ORD: N° 1602/2412023
ANT.: ING. DOM N° 103/2023 de fecha
15.03.2023
MAT.: RECHAZO DE EXPEDIENTE.
UBICACIÓN: PEDRO FONTOVA N° 4789
ROL SII: 2698-13

RESOLUCIÓN N° 164 /2023

RECHAZA SOLICITUD: RECEPCION DEFINITIVA DE OBRAS PARA PERMISO DE OBRA MENOR AMPLIACIÓN HASTA 100M2 – EXP. N°103/2023 de fecha 15.03.2023.

INFORME DE VISITA RECEPCIÓN DEFINITIVA PARCIAL.

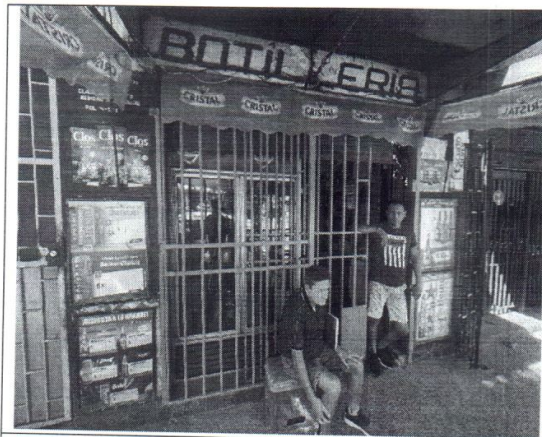
Patio trasero a local comercial presenta:

- Superficie techada, situación discordante con planimetría, además de contravenir condiciones de habitabilidad de recinto de baño del local, detalladas en art. 4.1.2 de la O.G.U.C.
- Se observa que escalera detallada en planimetría en zona de patio trasero, se encuentra emplazada en pasillo de acceso de propiedad.

Detalle de patio trasero con cubierta, se observa la ausencia de escalera detallada en planimetría.

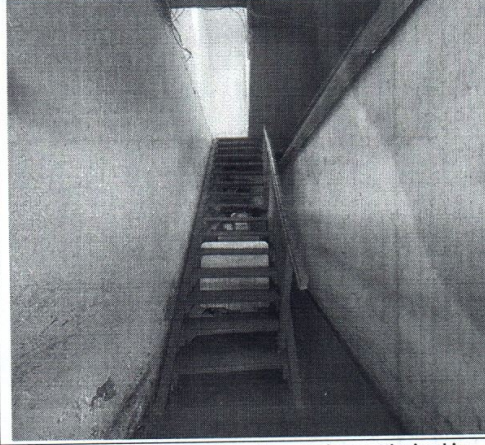
Detalle de escalera en pasillo, disocrdante con planimetría.
